玄海原子力発電所3号炉及び4号炉

標準応答スペクトルを考慮した地震動評価における 地下構造モデルの設定について (コメント回答)

2023年2月1日
九州電力株式会社

■ 伝達関数の比較

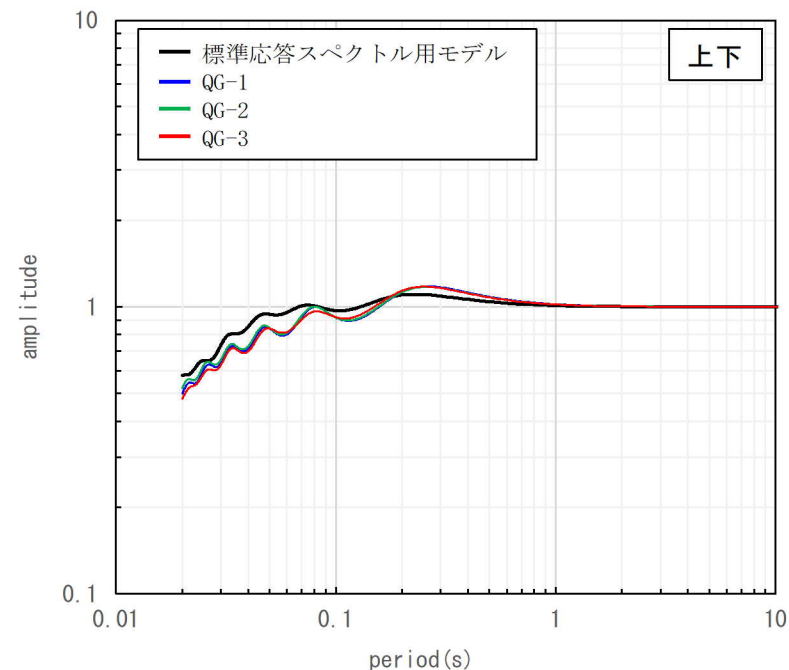
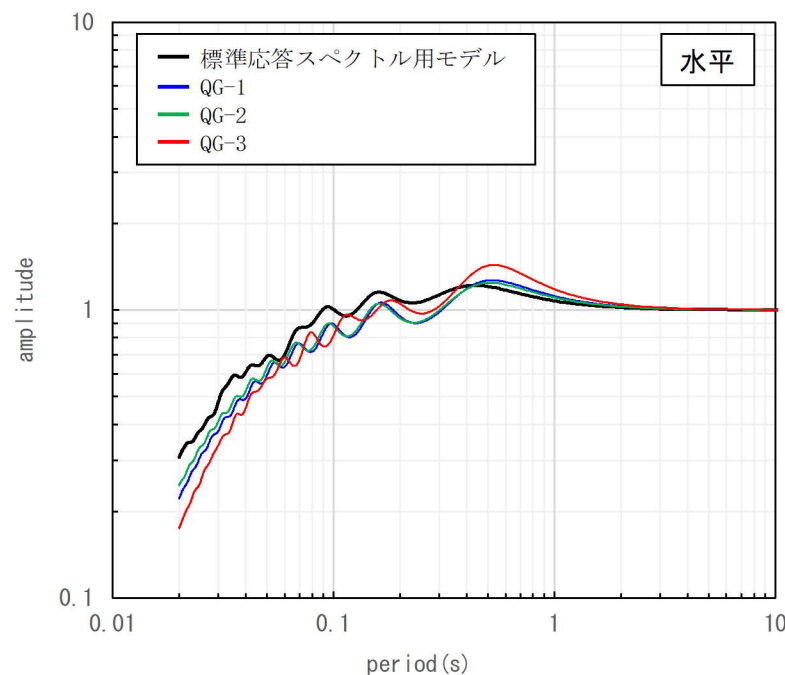
- 地下構造モデルについて、PS検層モデルの伝達関数に見られる一部の周期帯（水平：周期0.5秒付近）におけるピークが適切に評価できていないことを踏まえ、検討すること。

- 標準応答スペクトル用モデルによる理論伝達関数（解放基盤表面／EL. -200m）が、PS検層モデルによる理論伝達関数（解放基盤表面／EL. -200m）に対して、同等もしくは上回ることを確認。
- なお、QG-3については、一部の周期帯（水平：0.5秒付近）において下回るが、PS検層モデルの伝達関数が有する特徴的なピークの影響によるものと考えられる。
 - 追加調査ボーリングのPS検層結果は、標準応答スペクトル用モデルに比べ、速度構造のコントラストが大きく、その結果として、PS検層モデルの伝達関数に特徴的なピークが現れていると考えられる。

■ 伝達関数の比較

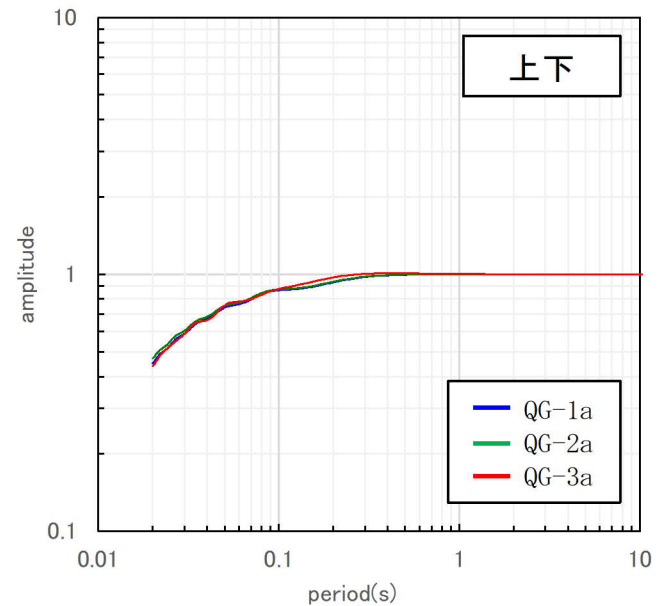
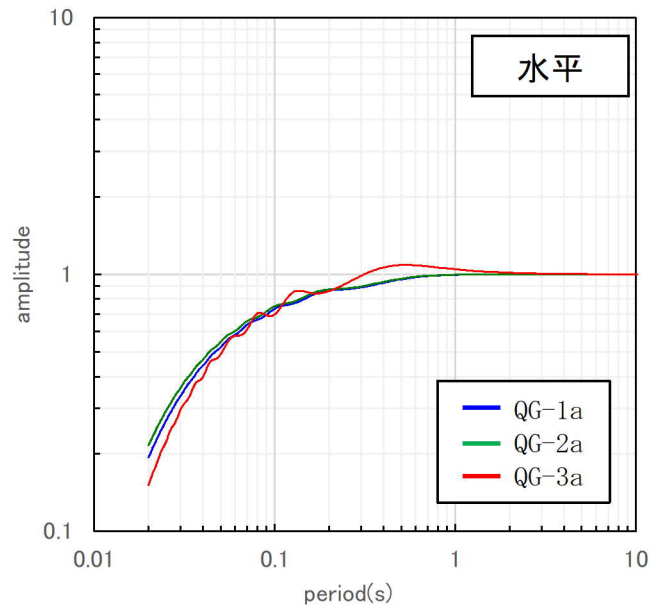
- PS検層モデルの理論伝達関数（解放基盤表面／EL. -200m）の算出にあたり、EL. -200m以深の設定が必要であり、EL. -200m以深は標準応答スペクトル用モデルを流用。
- PS検層モデルの理論伝達関数に見られる一部の周期帯（水平：周期0.5秒付近）におけるピークの生成要因は、計算の境界条件（EL-200mでの速度コントラスト）の影響によるものと考えられるため、以下の2ケースの検討による影響確認を実施した結果、計算の境界条件（EL-200mでの速度コントラスト）によることを確認。
 - 速度コントラストをなくした場合（PS検層モデルのEL. -200m以深を上層と同じ速度に設定）
 - 速度コントラストを大きくした場合（PS検層モデルのEL. -200m以深の速度を大きく設定）

- 速度コントラストをなくした結果、一部の周期帯（水平：周期0.5秒付近）における特徴的なピークの解消を確認。

■ 応答スペクトルによる確認

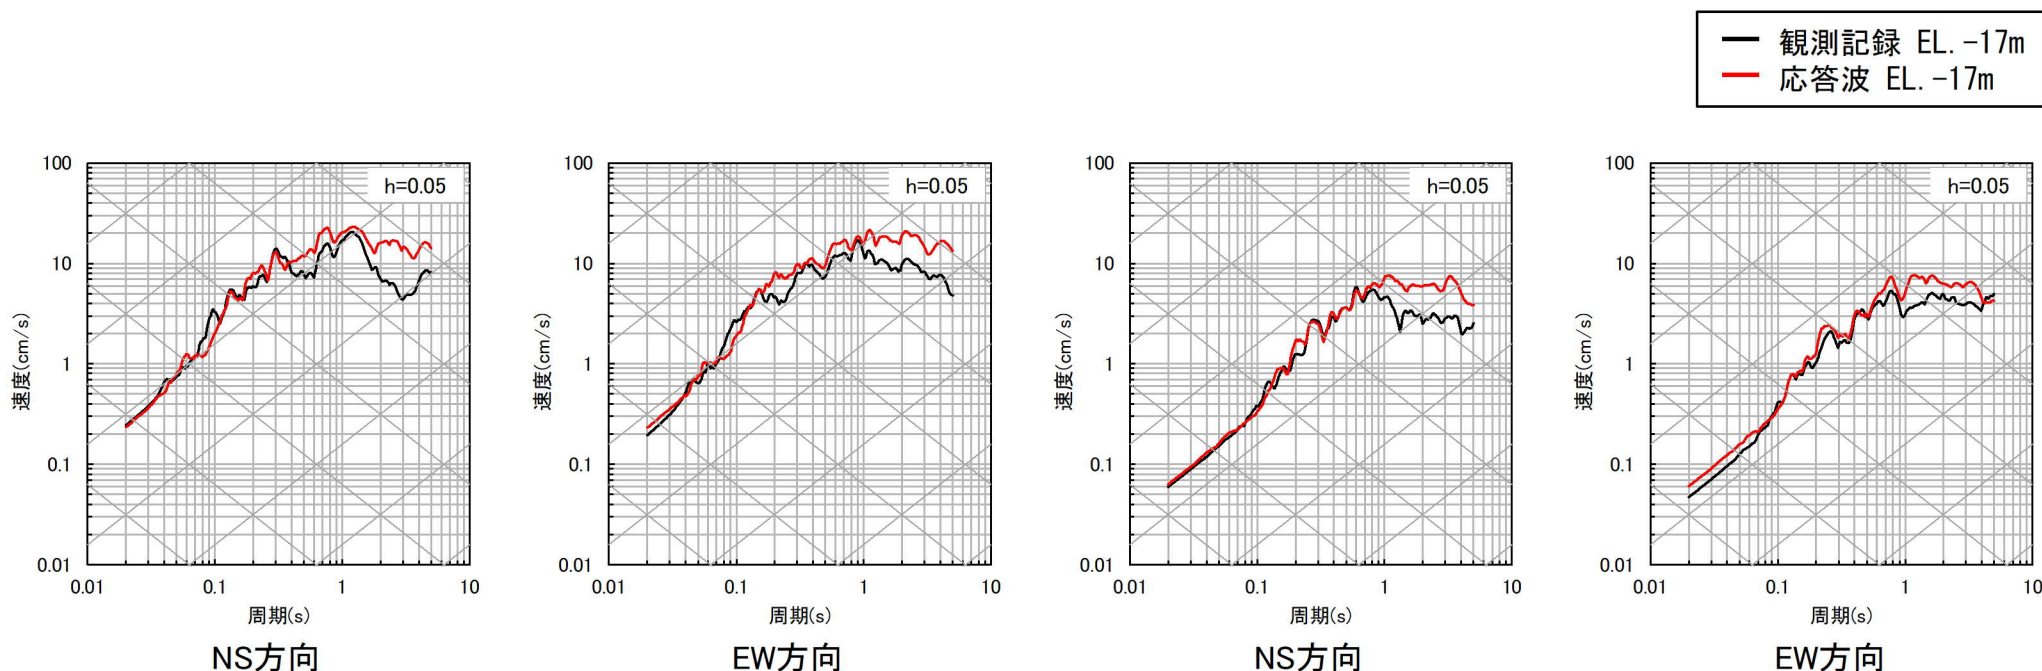
- 敷地で観測された地震のうち規模の大きな地震である、2005年3月20日福岡県西方沖地震本震および2016年4月16日熊本県熊本地震本震を用いて、解放基盤相当位置 (EL. -17m) での応答波と観測記録の応答スペクトルによる比較を実施。
- 比較の結果、地下構造モデルを用いた応答波は、観測記録を同等もしくは上回ることを確認。
- なお、一部の周期帯 (0.1秒付近) において、応答波が観測記録を下回ることについては、次頁で要因を分析。

■ 理論伝達関数の比較

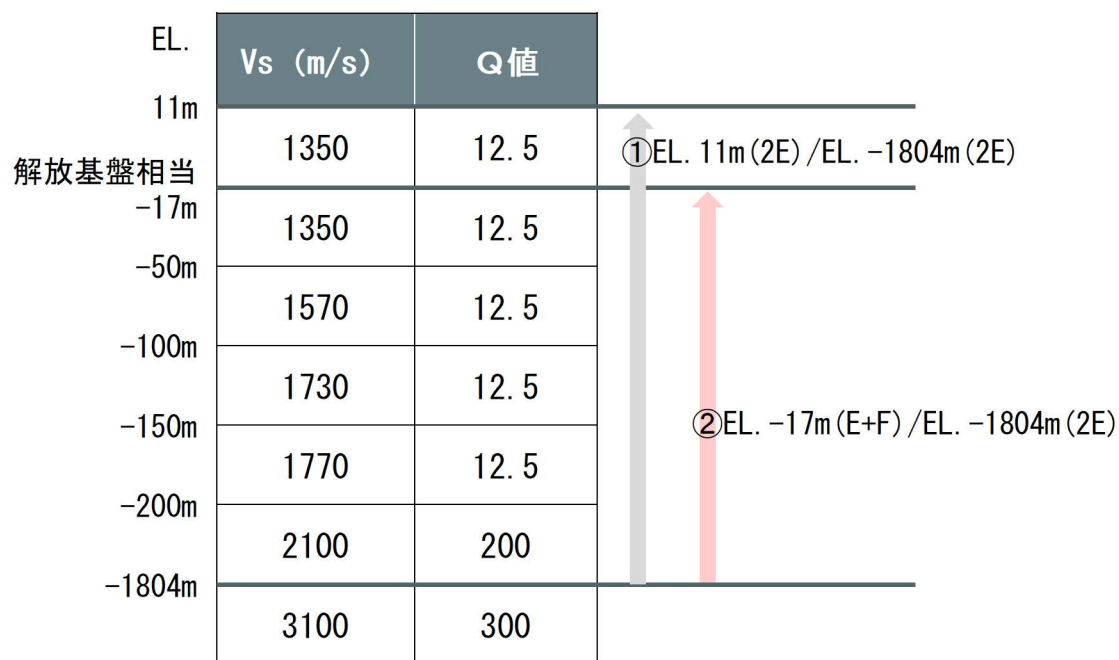
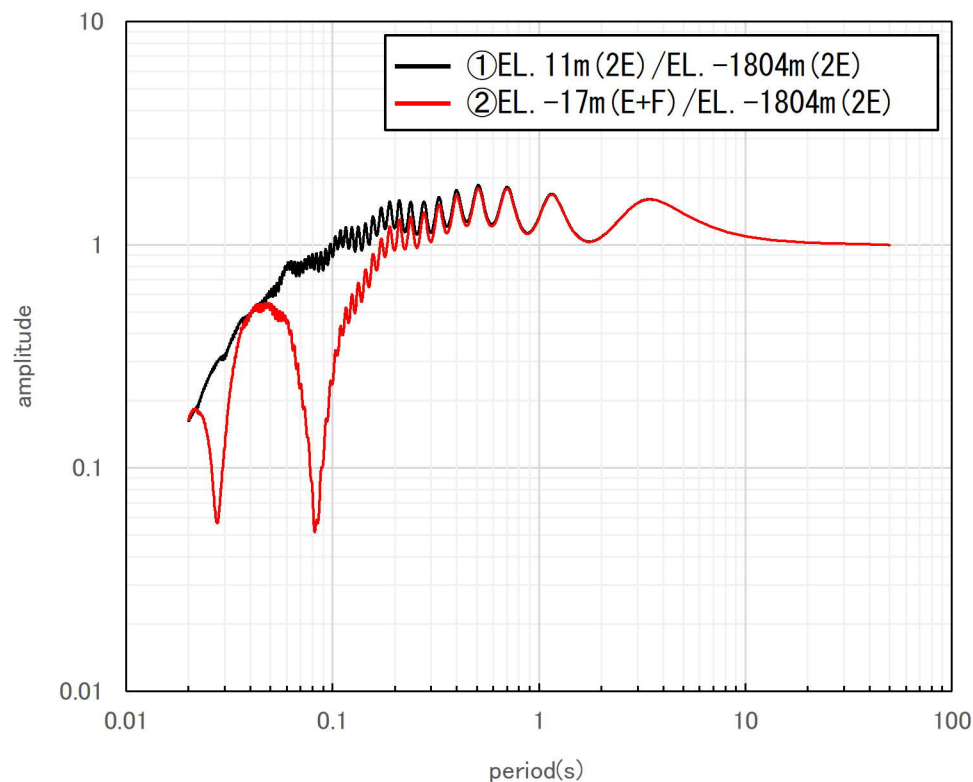
- 前頁では、解放基盤相当 (EL. -17m) のE+F波で比較しているため、表層からの反射波の影響が含まれる。
- 反射波の影響を確認するため、①EL. -1804m (2E) と地表 (2E) の理論伝達関数、②EL. -1804m (2E) と解放基盤相当 (E+F) の理論伝達関数を比較すると、0.1秒付近に②では反射波による大きなトラフが存在するが、①では存在しない。
- 以上より、前頁の解放基盤相当の応答波 (E+F) は、反射波の影響による0.1秒の大きなトラフにより、0.1秒付近において地震波が増幅されず、応答波 (E+F) が観測記録 (E+F) を下回る結果になったと考えられるため、反射波の影響を受けていない地表面 (EL. 11m) において算出した応答波 (2E) と観測記録 (2E) を比較。

■ 地表面における応答スペクトル（2E波）の比較

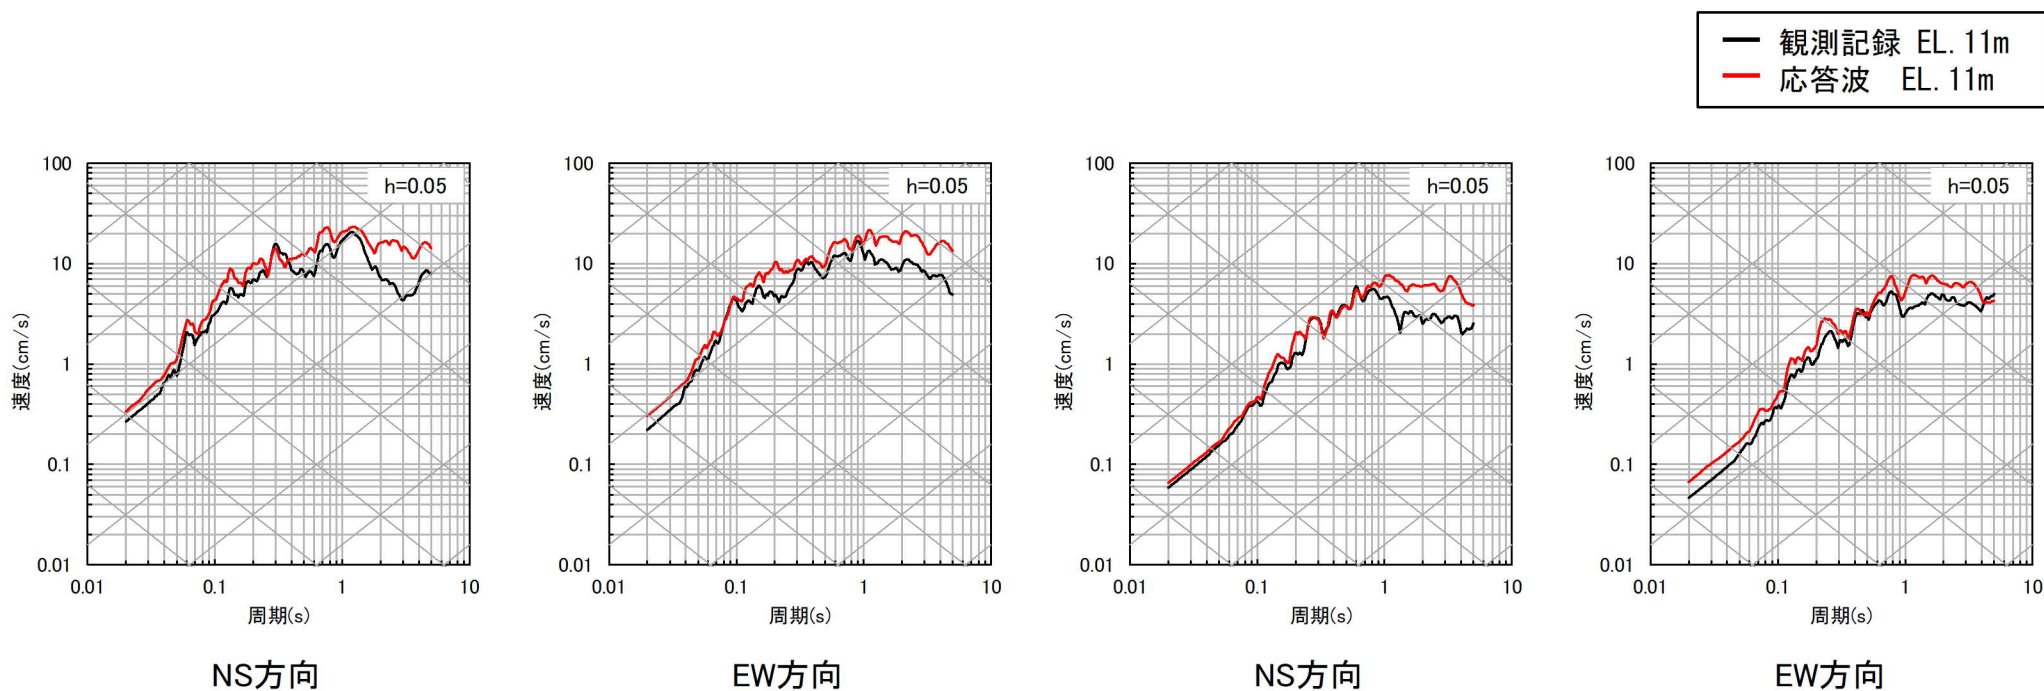
- 2005年3月20日福岡県西方沖地震本震および2016年4月16日熊本県熊本地震本震を用いて、反射波の影響を受けていない地表面（EL. 11m）において算出した応答波（2E）と観測記録（2E）を比較。
- 比較の結果、地下構造モデルを用いた応答波は、観測記録と同等もしくは上回ることを確認。
